**DICTAMEN DE SEGURIDAD ESTRUCTURAL DE
LA ADMINISTRACIÓN LOCAL SUR DEL SAT
UBICADA EN CDMX**

Septiembre de 2017

ADMINISTRACIÓN SUR CDMX

Figura 5
Propuesta de rigidización, la cual se deberá definir mediante un proyecto estructural ejecutivo.

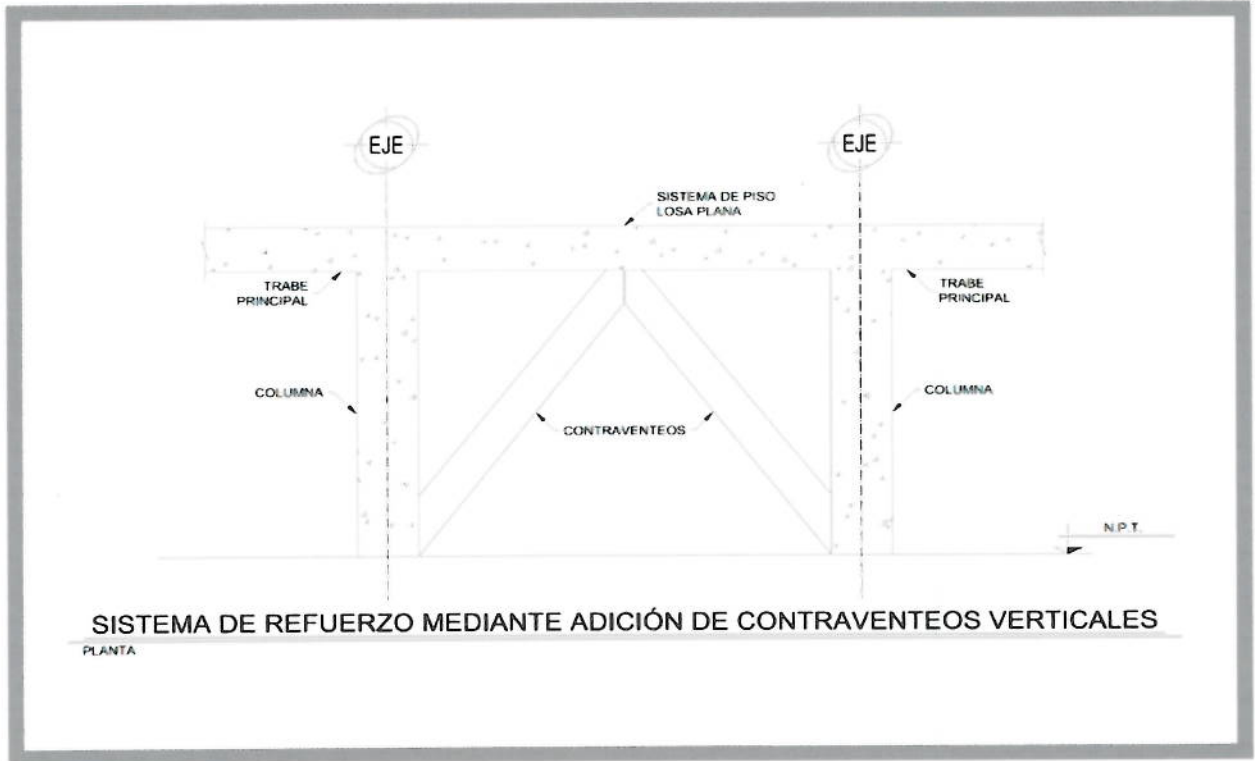
- a) Retirar los acabados sueltos (plafones, vidrios, etc.), con el fin de evitar perjuicios en el interior del inmueble.
- b) Se deberá realizar un proyecto de rigidización estructural del inmueble mediante el que se logren reducir los desplazamientos laterales a rangos permisibles, así como el nivel de esfuerzos en cada uno de los elementos estructurales actuales. Se estima que una alternativa para ello podría ser mediante los muros de mampostería debidamente reforzados en combinación con un sistema de contravientos metálicos que reduzcan las excentricidades estáticas y los momentos torsionantes. En la figura 5 se presenta una propuesta de crujía contraventeada.

Figura 6
Propuesta de restauración de muros divisorios agrietados

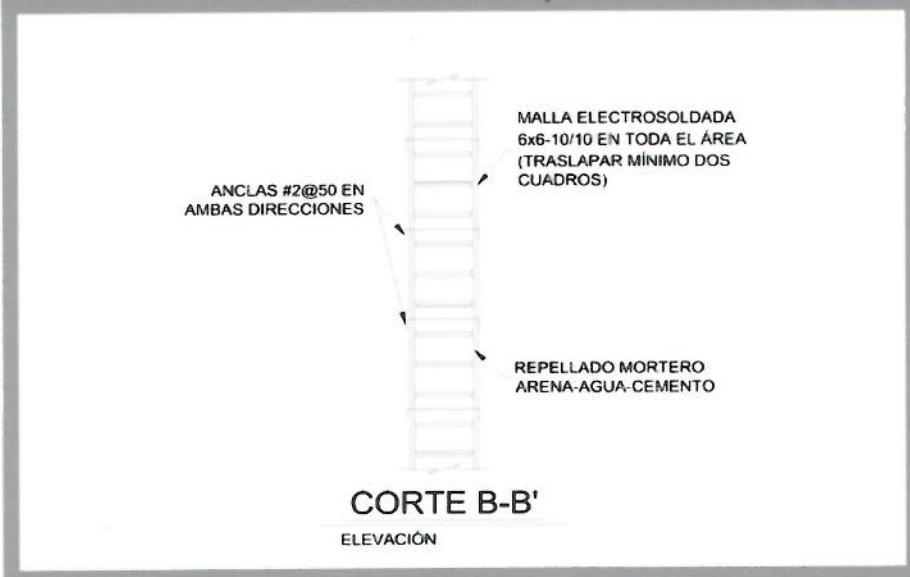
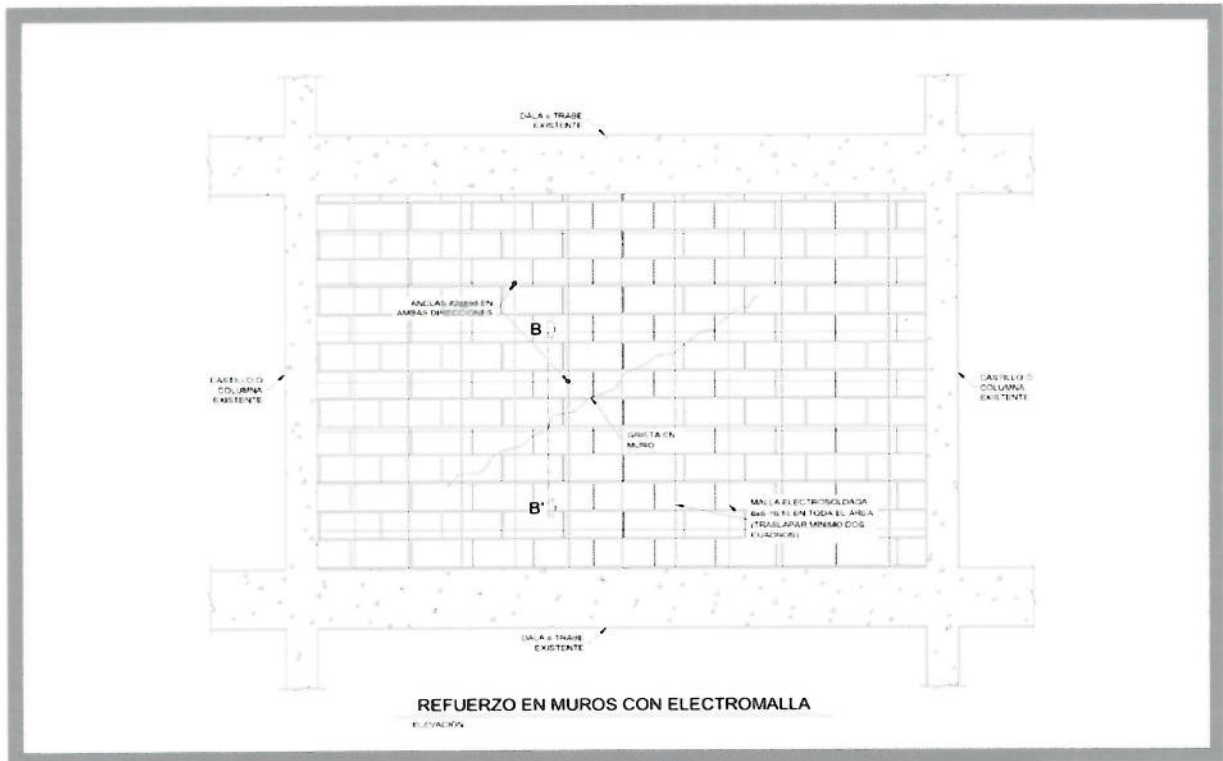
- c) Adicionalmente se sugiere restaurar los muros y pretiles de los cuartos de azotea de las unidades de lavado para mejorar su comportamiento sísmico, ya que se encuentran fisurados y funcionan como apéndices de los inmuebles. Asimismo, se deberán impermeabilizar sus losas, ya que se encuentran muy intemperizadas como consecuencia de falta de mantenimiento en el impermeabilizante. En la figura 6 se muestra una propuesta de restauración de muros divisorios para todos los casos de muros divisorios y en la figura 7 un detalle para sujeción lateral.

Figura 7

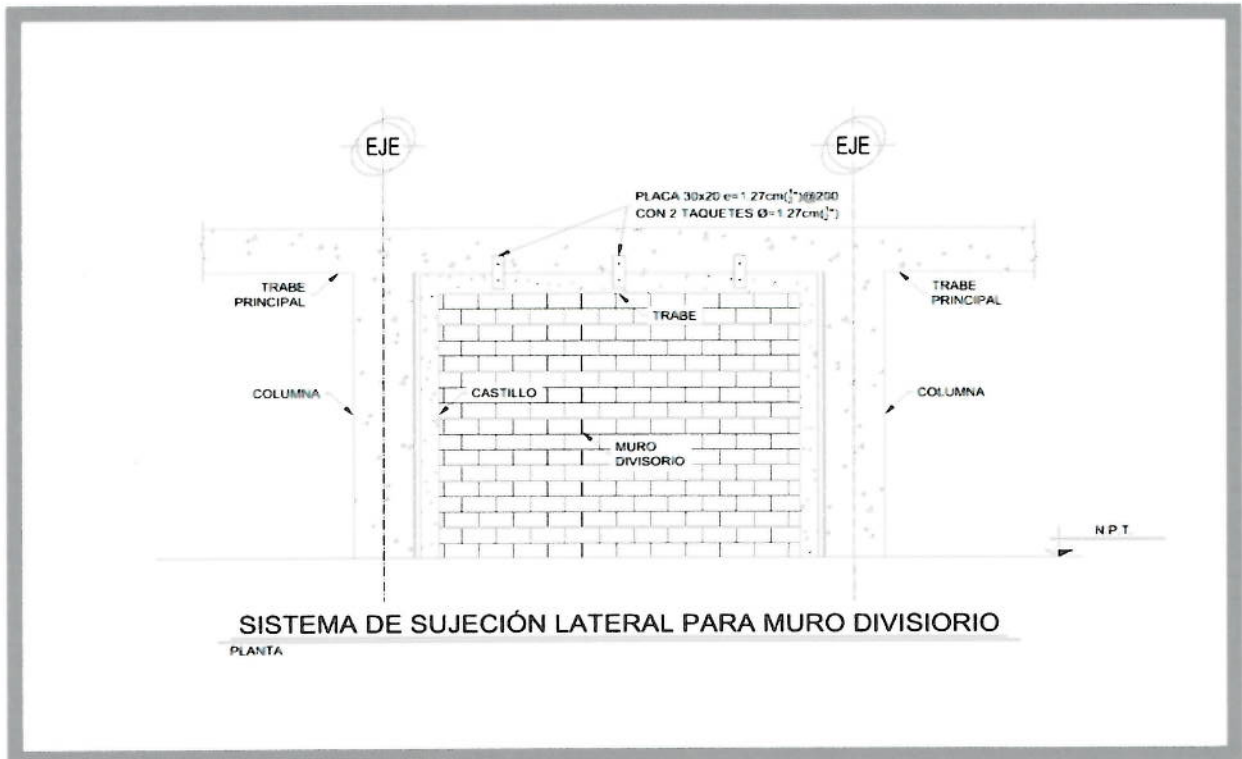
Propuesta de sujeción lateral de muros divisorios para evitar volteo en sismos futuros

Foto 3
Choque en pretil de azotea entre junta de edificios (vista desde la azotea).
Es la unión entre cuerpos H y F

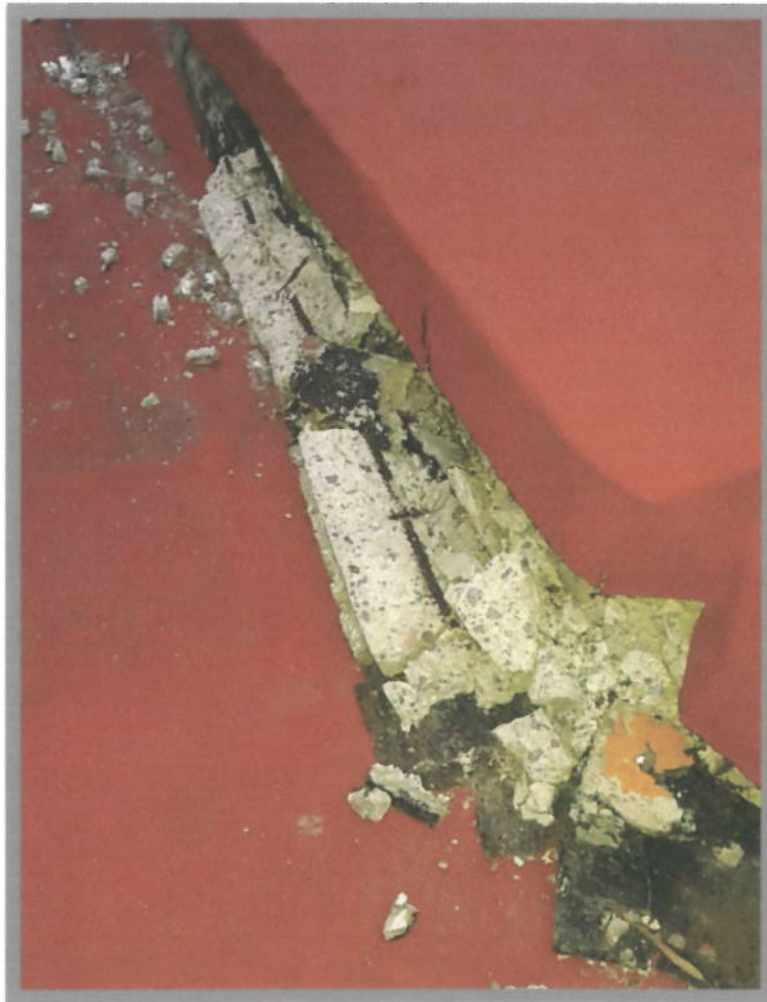
choque en la esquina de dos cuerpos en el pretil (Cuerpo H con el F), caída del pretil de cuartos de ULA, ruptura de acabado de piso en uniones entre cuerpos, fisuras en columnas falsas y juntas marcadas entre columnas con muros divisorios de tablarroca o mampostería o plafón.
